MESSA IN SICUREZZA DI VIA CAMPOSANTO CON LA REALIZZAZIONE
DI UN PONTE SUL PROGNO DI AVESA DI COLLEGAMENTO CON VIA
DELLA CONSORTIA - CUP: I31B23000080001

PROGETTO DI FATTIBILITA' TECNICO ECONOMICA

RELAZIONE INTEGRATIVA DELL'AUTORITA'
DI BACINO DISTRETTUALE ALPI ORIENTALI
(protocollo n. 0244253/2025 del 02/07/2025)

Figura 1: Briglia e controbriglia

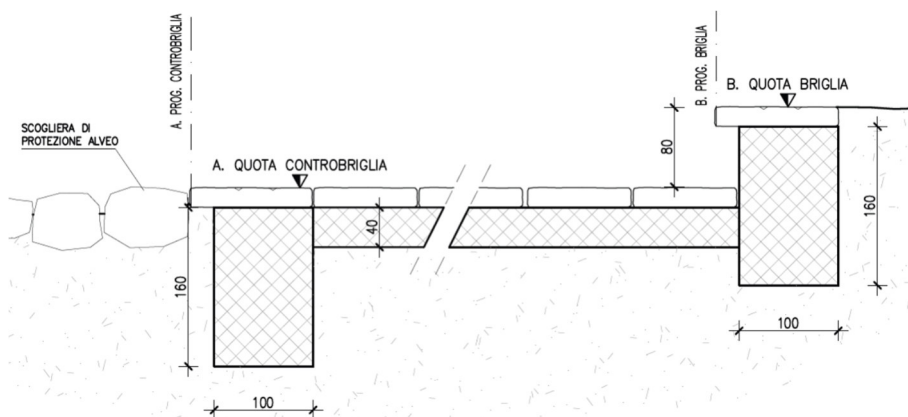
L'Autorità di bacino distrettuale delle Alpi Orientali, visionata la documentazione progettuale disponibile, ai fini dell'espressione del parere di competenza chiede un'integrazione con verifiche che dimostrino l'inerodibilità dei rivestimenti di fondo e delle sponde per le condizioni idrodinamiche di riferimento e per tutto il tratto oggetto di intervento.

A monte del futuro ponte, al termine dell'intervento di abbassamento del fondo, verrà realizzato un nuovo salto di fondo costituito da un sistema di briglia e controbriglia aventi lo scopo di abbassare il fondo e stabilizzarlo prima del ponte.

Nel tratto compreso tra la nuova briglia a monte e la controbriglia, caratterizzato da una lunghezza di circa 13 metri, sarà realizzata una mantellata basata su una soletta in cemento armato dello spessore pari a 40 cm rivestita da lastre in granito dello spessore pari a 20 cm, ancorate alla platea con malta di allettamento e connettori in acciaio.

- Nel tratto di 13 metri compreso tra la nuova briglia a monte e la controbriglia, l'inerodibilità del rivestimento del fondo è garantita dalla realizzazione di una mantellata basata su una soletta in cemento armato dello spessore pari a 40 cm rivestita da lastre in granito dello spessore pari a 20 cm, ancorate alla platea con malta di allettamento e connettori in acciaio.
